改善箇所説明図①

改善箇所説明図②

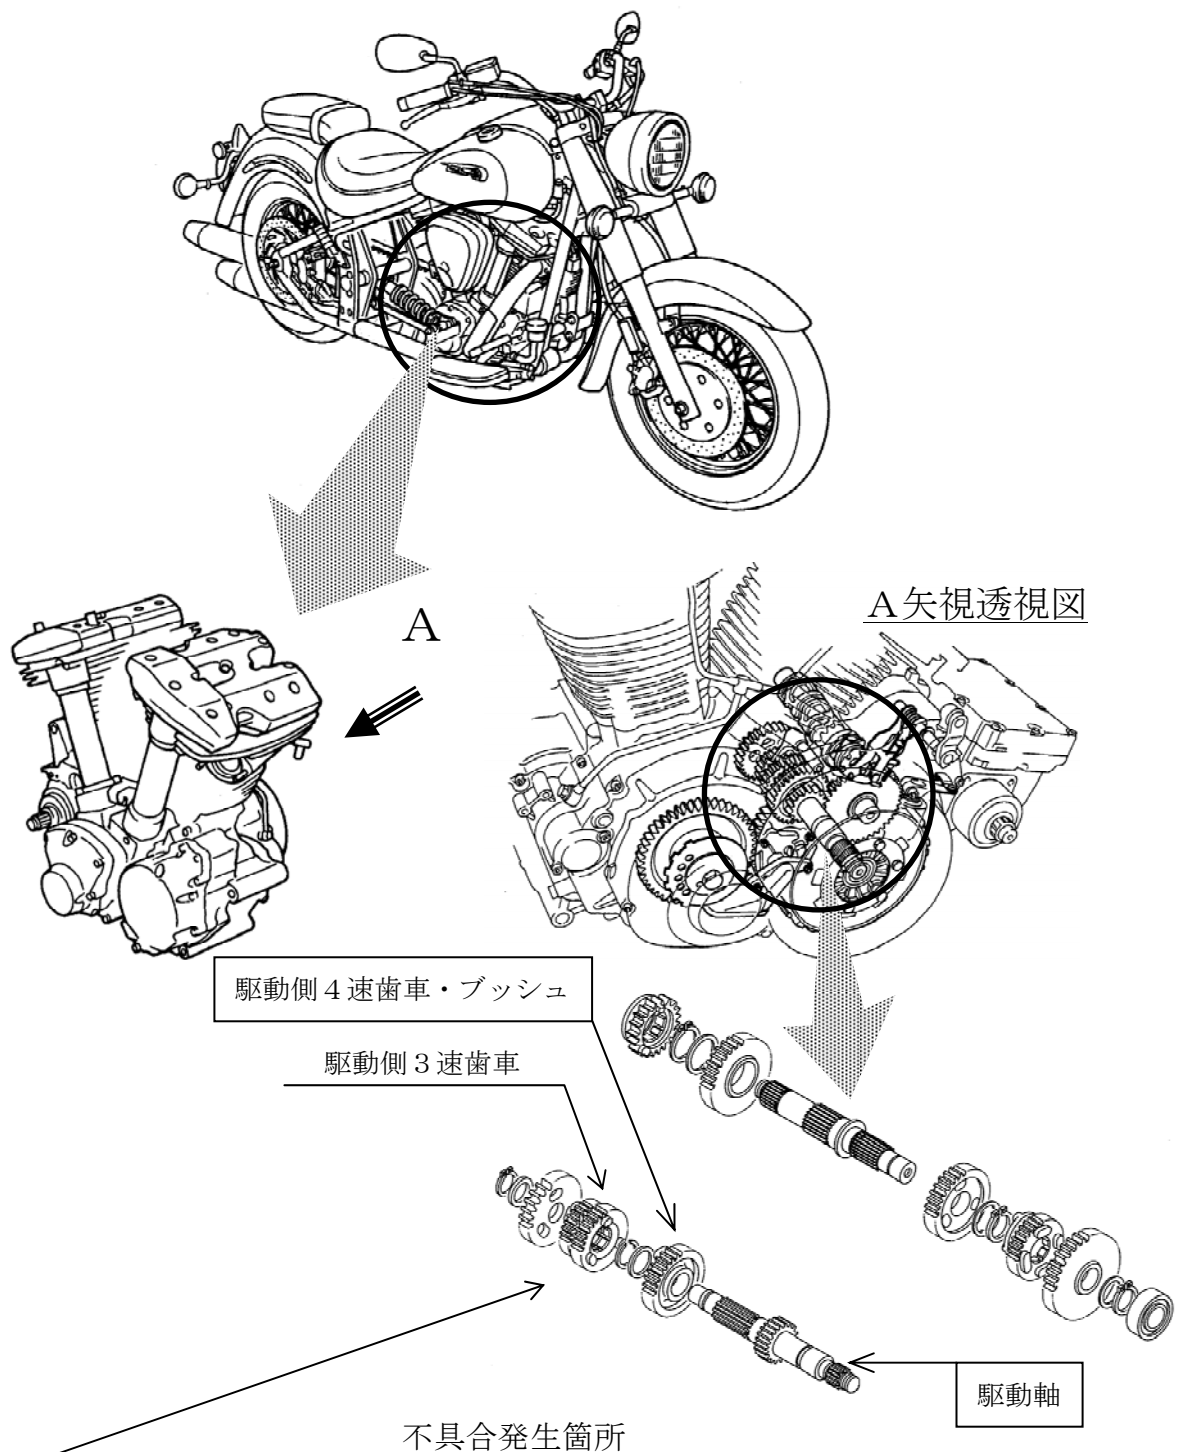
変速機において、駆動側 3 速歯車のドッグの加工精度が不適切なため、駆動側 4 速歯車のドッグとの噛み合い時に、4 速歯車が偏心回転を起こし、4 速歯車のブッシュが異常摩耗することがある。そのため、そのまま使用を続けると、4 速歯車を固定しているサークリップが外れ、3 速歯車と 4 速歯車が同時に噛み合うことがあり、最悪の場合、変速機がロックして走行できなくなるおそれがある。

改善の内容：全車両、駆動側 4 速歯車・ブッシュ及び駆動軸を対策品と交換する。なお、これらの対策品の準備に時間を要することから、当面の措置として、使用者に対し、DMにより使用停止を要請する。

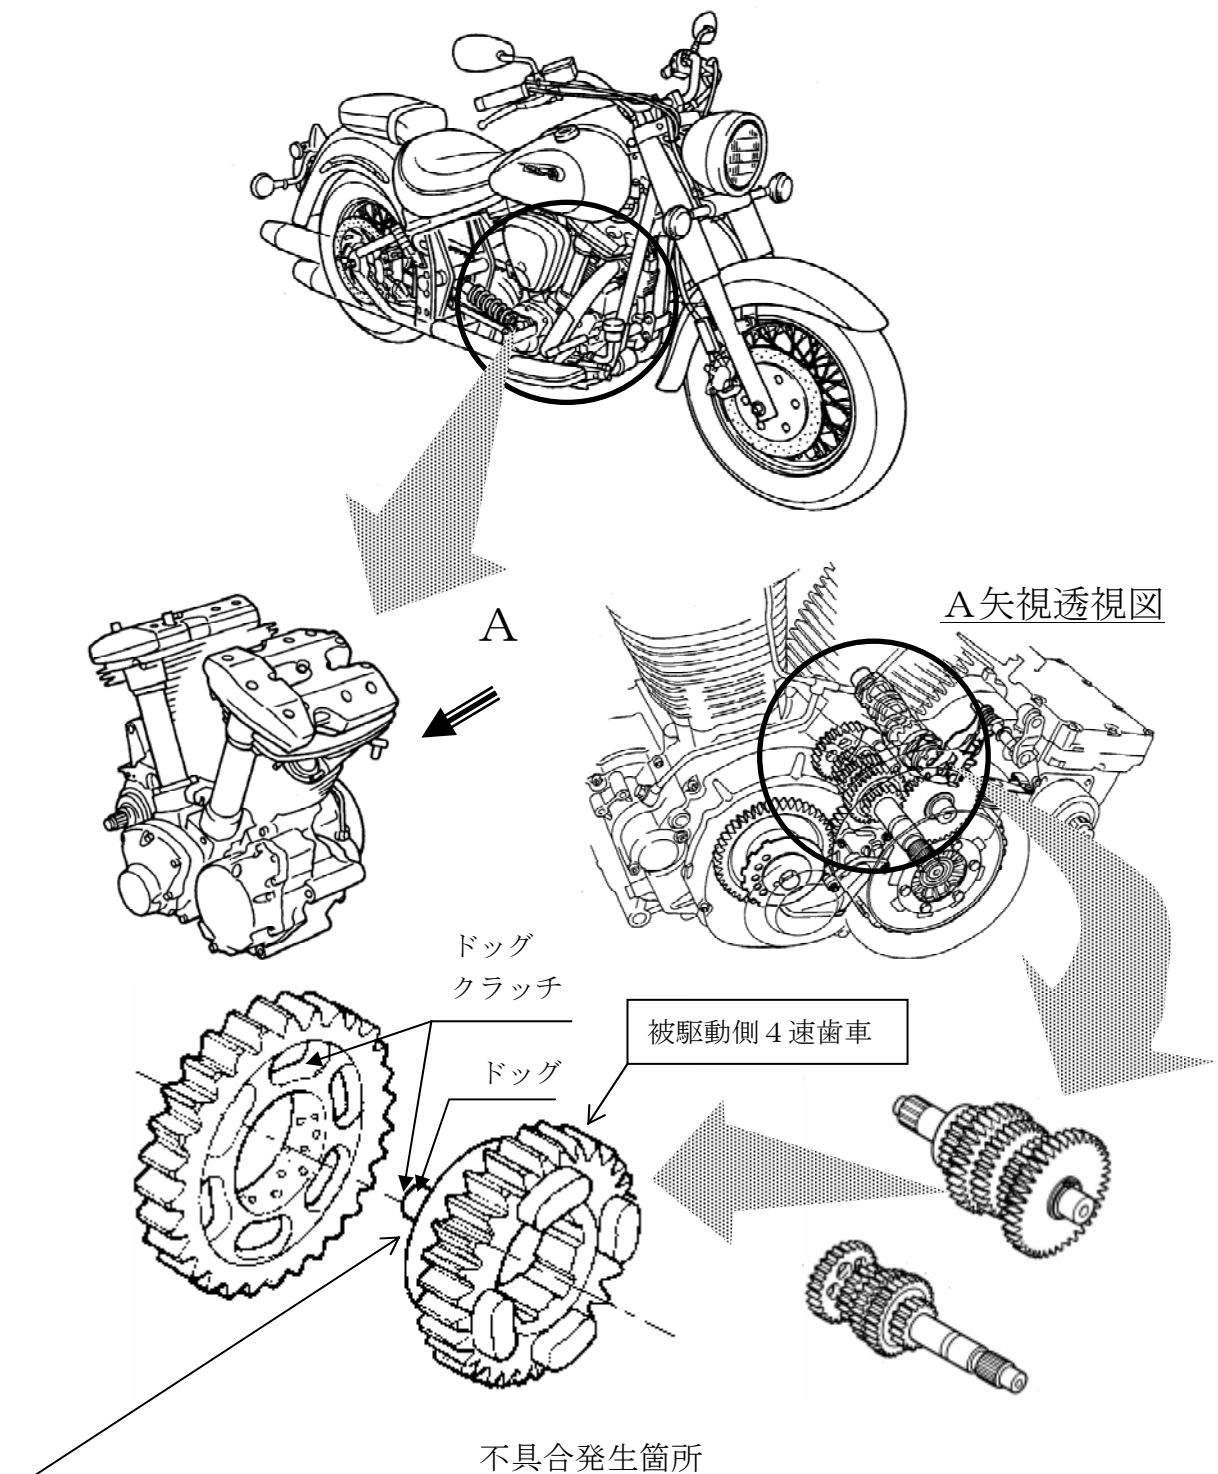
変速機において、被駆動側 4速歯車に設けられたドッグクラッチのドッグの強度が不足しているため、変速時等の衝撃により当該ドッグが破損することがある。そのため、そのまま使用を続けると、破片が歯車に噛み込み、最悪の場合、変速機がロックして走行できなくなるおそれがある。

改善の内容：全車両、被駆動側 4速歯車を対策品と交換する。なお、これらの対策品の準備に時間を要することから、当面の措置として、使用者に対し、DMにより使用停止を要請する。
